Název a evidenční číslo Stavby: II/272 LITOL, REKONSTRUKCE Název stavebního objektu/provozního souboru (SO/PS): 120 Chodník	Číslo SO/PS / / číslo Změny SO/PS: 120/1	Číslo ZBV: 29
--	---	-------------------------

Změnový list

Název a evidenční číslo Stavby: II/272 LITOL, REKONSTRUKCE Název stavebního objektu/provozního souboru (SO/PS): 120 Chodník	Číslo SO/PS / / číslo Změny SO/PS: <p style="text-align: center;">120/1</p>	Číslo ZBV: <p style="text-align: center;">29.4</p>
--	--	--

Dílčí změna 1: Změna rozsahu ploch ze stávajících kostek a obrub

obrubič silniční žulový 25/15cm – silnice — 283.04m
 obrubič silniční žulový 15/15cm – silnice - - - 53.30m

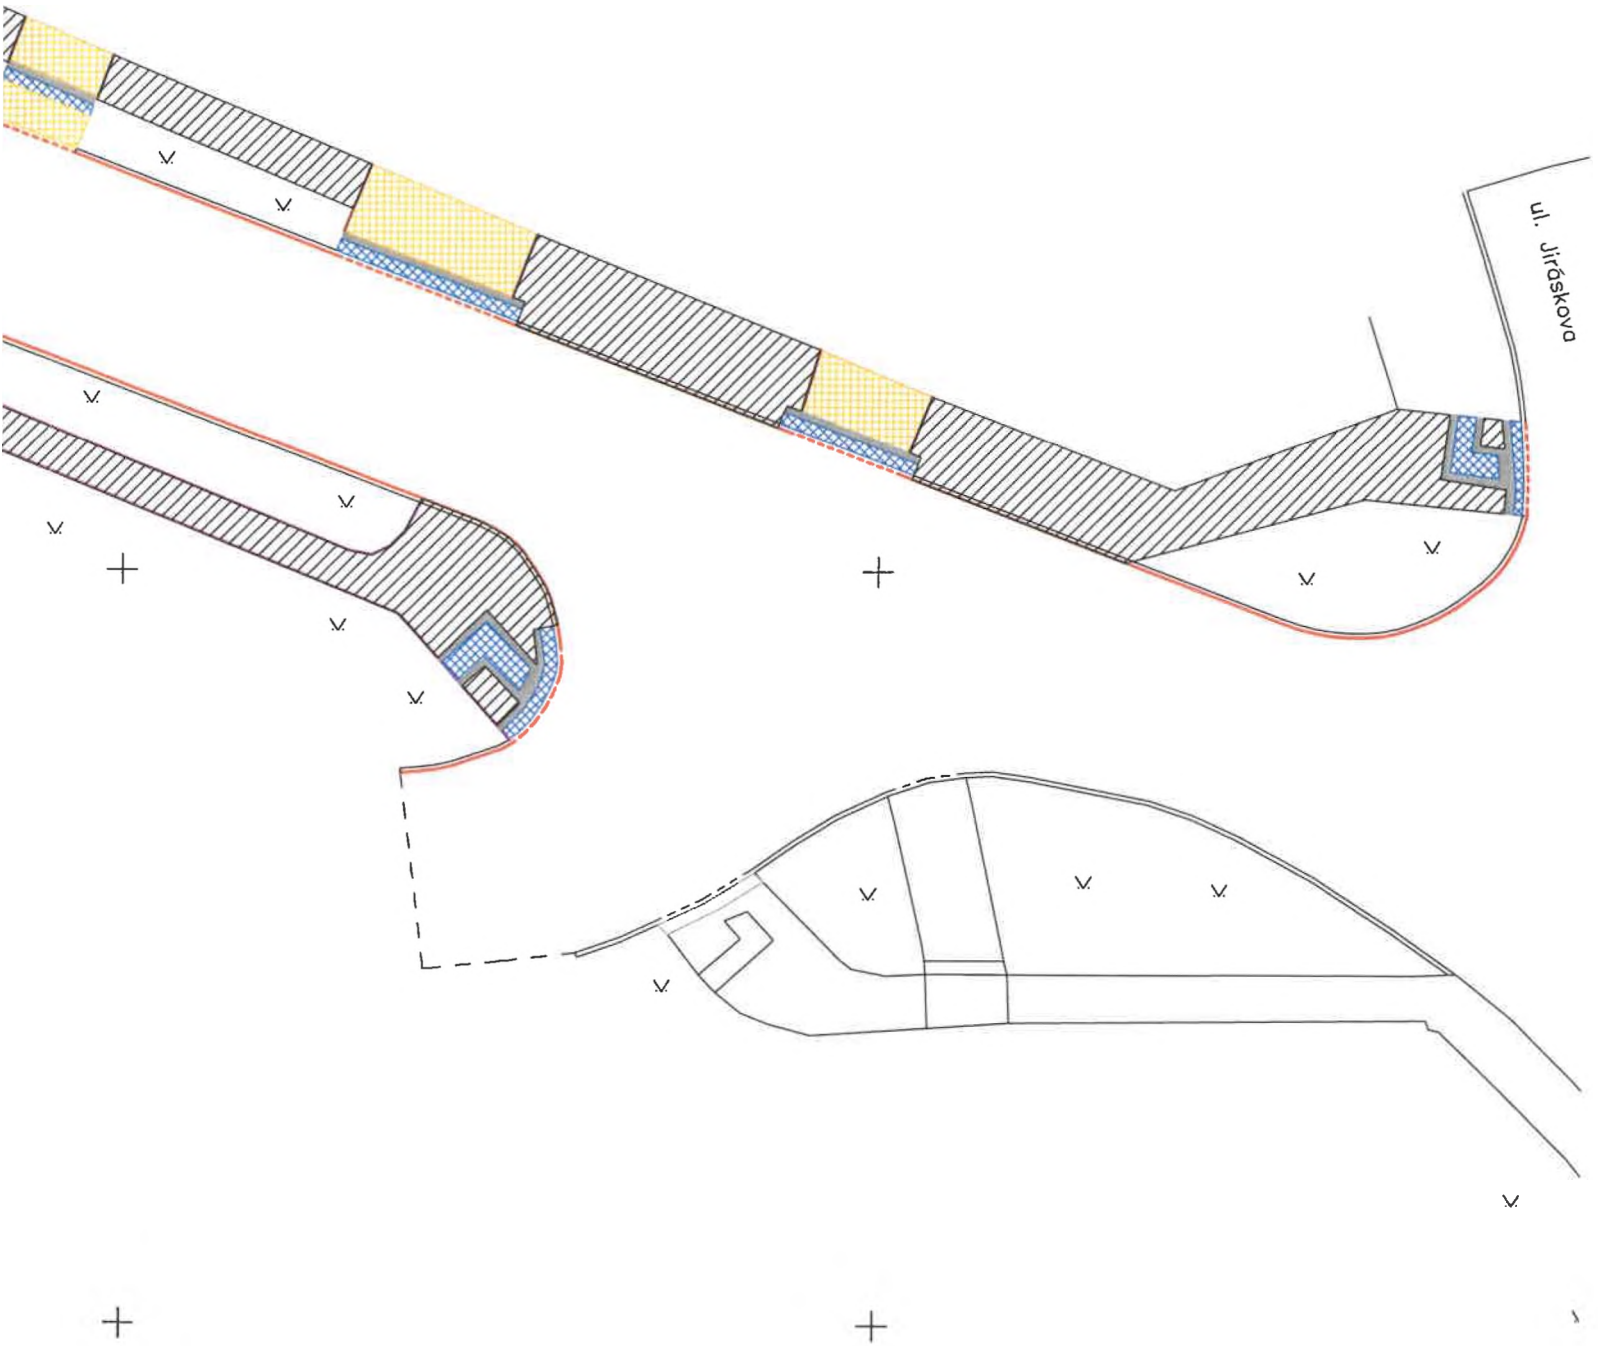
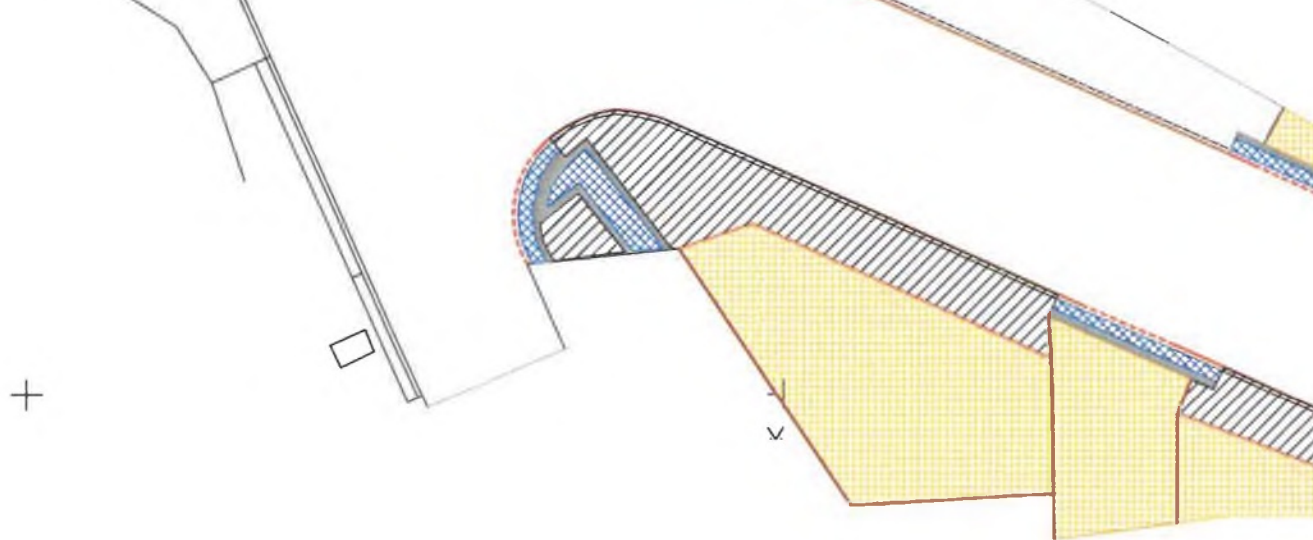
Na základě geodetického zaměření (viz doklad č.8) došlo k upřesnění skutečných výměr ploch, obrub a odvodňovacích žlabů aco-drain.

- žulové kostky tl.160 mm
- žulové kostky tl.80 mm
- žulové kostky (mozaika barva bílá), tl.40-60 mm
- řezané žulové formátované desky do MC
- zámková dlažba tl.60 mm, 80 mm, slepecká ZD tl.60 a 80 mm
- konglomerovaný kámen do MC
- stávající kostky tl.80 mm
- stávající mozaika tl.40 – 60 mm
- betonové obruby tl.80 a 150 mm
- odvodňovací žlab Aco drain
